# BOLETÍN CRÍTICO 2101 – Posibles peligros de seguridad

BOLETÍN NÚMERO 05

TÍTULO: **MOTOR CALIENTE EN EL REALIZADOR DE FOLLETOS**

SE APLICA A: TODOS LOS SISTEMAS 2101 con un realizador de folletos

Figura 1. Posición del motor del recorrido del papel del folleto

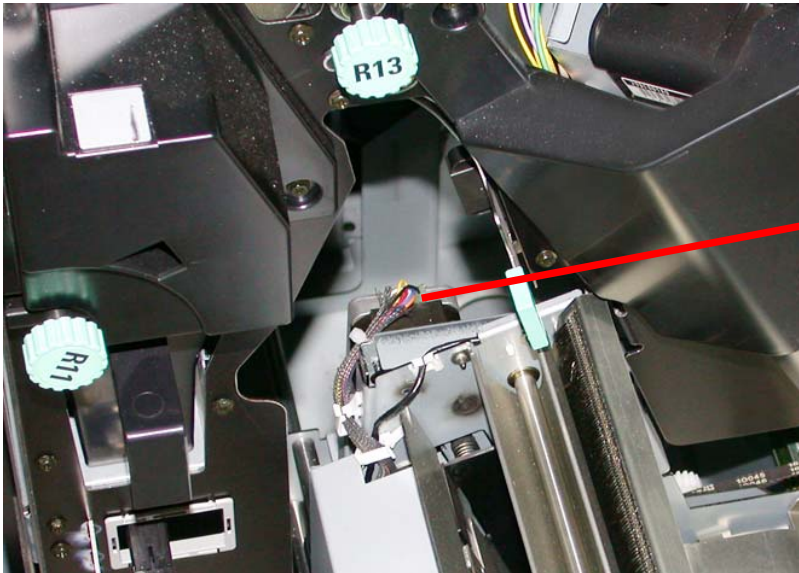
El usuario puede tocar el motor CALIENTE del recorrido del papel del folleto cuando el realizador de folletos está completamente fuera del sistema 2101.

Durante el funcionamiento del realizador de folletos, el motor del recorrido del papel del folleto puede calentarse suficientemente como para sentirse caliente al contacto. Si ocurre un atasco durante la operación de realización de folletos y el usuario retira el realizador de folletos completamente fuera del 2101, el usuario puede lastimarse al tratar de alcanzar detrás del realizador de folletos para despejar atascos de papel. La Figura 1 muestra la posición del motor del recorrido del papel del folleto.

El motor del recorrido del papel del folleto puede estar **Caliente**

Por favor informe a todos los clientes que tengan un sistema 2101 con realizador de folletos sobre esta medida de seguridad.

El departamento de ingeniería proveerá una etiqueta, avisando al cliente que el motor está caliente. Un técnico de servicio instalará la etiqueta tan pronto como sea posible en todos los sistemas 2101 con realizador de folletos.
